INSTITUTO DE
**MOVILIDAD Y
TRANSPORTE PARA
EL ESTADO DE SONORA**

Auditoría en seguridad vial con enfoque a usuarios más vulnerables.

Intersección avenida Luis Donaldo Colosio y calle Capri, en Hermosillo, Sonora.

Figura 6.1 Sección de vialidad avenida Luis Donaldo Colosio

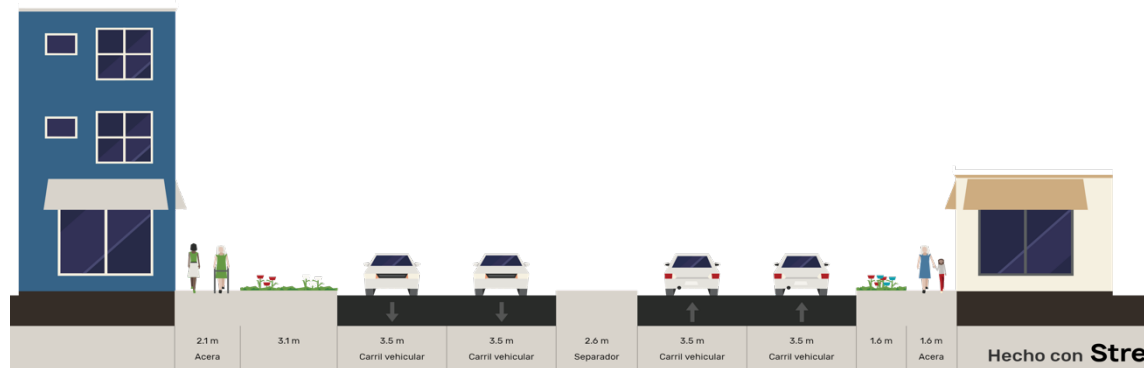
En cuanto a la composición de las vialidades, la avenida Luis Donaldo Colosio posee dos arroyos vehiculares en sentido oriente-poniente de dos carriles cada uno divididos por una mediana (ver Figura 6.1). El límite de velocidad establecido es de 20 km/hr mediante un señalamiento vertical restrictivo (SR-9). Por su parte, la calle Capri contiene un arroyo vehicular en sentido norte-sur con carril para estacionamiento (ver Figura 6.2). No se identificó un límite de velocidad marcado para esta calle, pero el H. Ayuntamiento de Hermosillo estableció un límite de 30 km/hr para calles y avenidas (Reglamento de Tránsito Municipal de Hermosillo, 2005, art. 21, fracc. IV).

Figura 10.2.1 Intervención 1 en planta

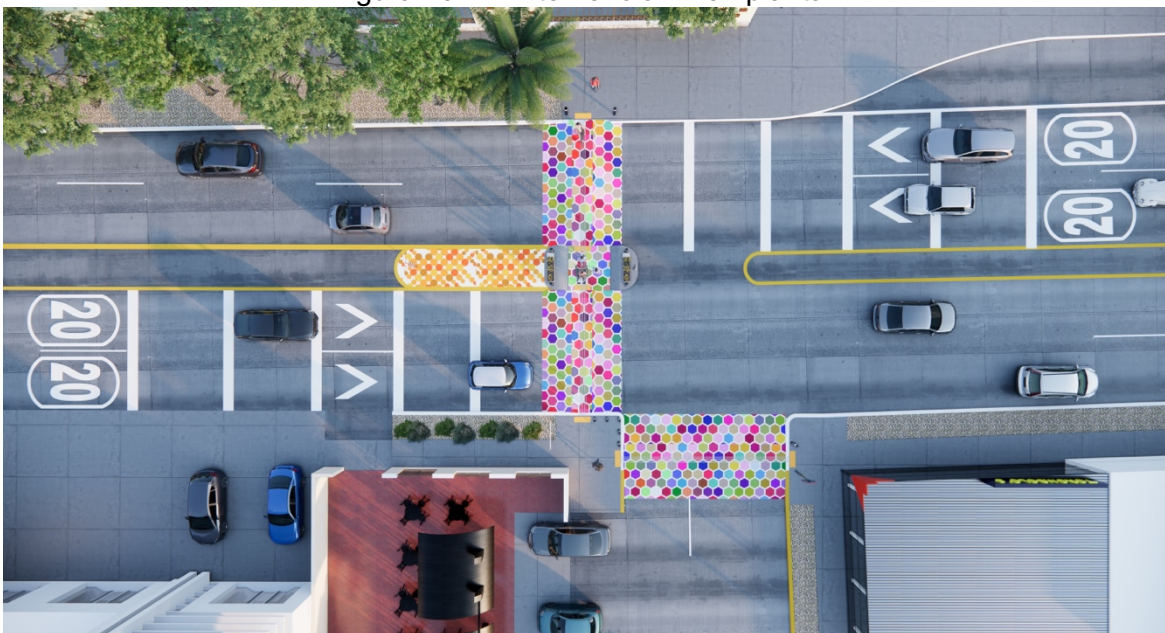
La propuesta de intervención plantea dos escenarios, el primero (*Alternativa 1*) considera reductores de velocidad mediante botones (DH-3); en tanto que el segundo (*Alternativa 2*) es la colocación de un reductor de velocidad trapezoidal.

- m. En caso de requerir la medida de reductor de velocidad (Intervención Alternativa 2) colocar guía podo-táctil para personas discapacitadas y con movilidad limitada. Se requiere de infraestructura legible y auto-explicativa para que las y los peatones sean capaces de identificar su espacio y tiempo de cruce (Ley General de Movilidad y Seguridad Vial, 2022).

- n. En caso de requerir la medida de reductor de velocidad (Intervención Alternativa 2), pintar rayas con espaciamiento logarítmico (M-9). Las rayas son utilizadas en zonas en las que se requiera disminuir la velocidad (Dirección General de Servicios Técnicos, 2014).
